MICREX-SXシリーズ
MICREX-F F120S~F154S 用リニューアルツール
変換アダプタ外観変更のお知らせ

さて、MICREX-F F120S~F154S 用リニューアルツールにおいて、変換アダプタの外観変更をしますのでご案内いたします。

MICREX-F F120S~F154S 用リニューアルツール 変換アダプタ

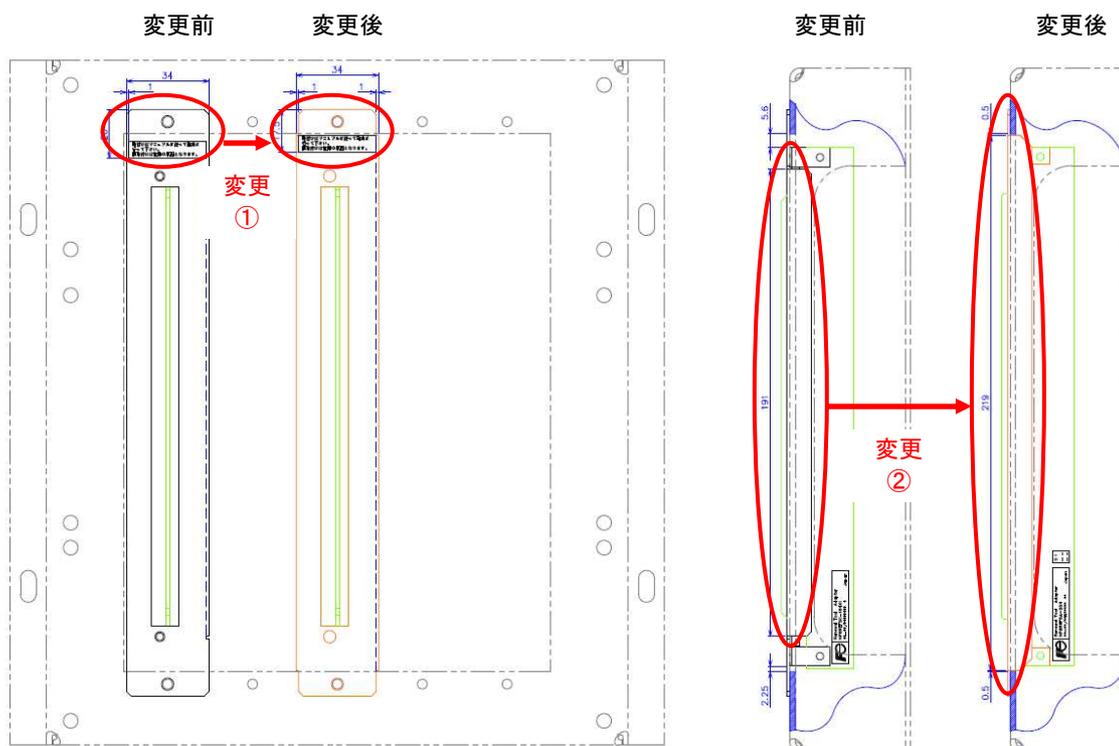
外観変更

(1) 前面の切欠き追加

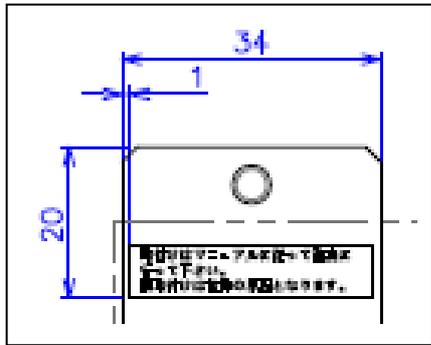
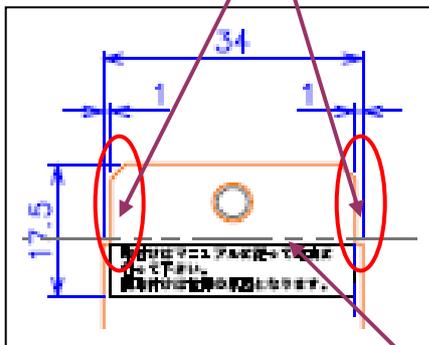
① 前面の注意銘板貼付位置精度を向上させるため、前面上下部に切欠きを追加する。

切欠き追加

切欠きを指標に注意銘板を貼付

(2) 側面の金属加工曲げ部拡張

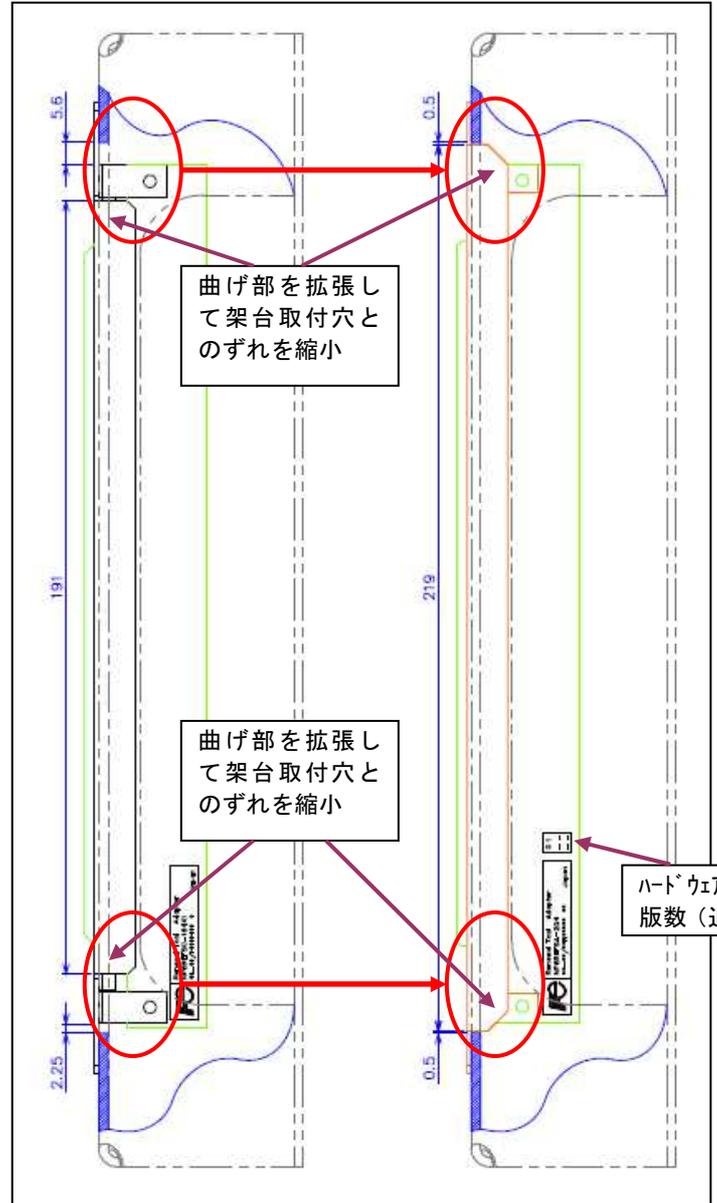
② 変換アダプタを架台にねじ締めするときの作業性を向上させるため、側面の金属加工曲げ部寸法を長くし（191mm→219mm）、前面取付け穴と架台取付け穴のずれを小さくする。

曲げ部を拡張して架台取付穴とのずれを縮小

ハードウェア版数 (追加)
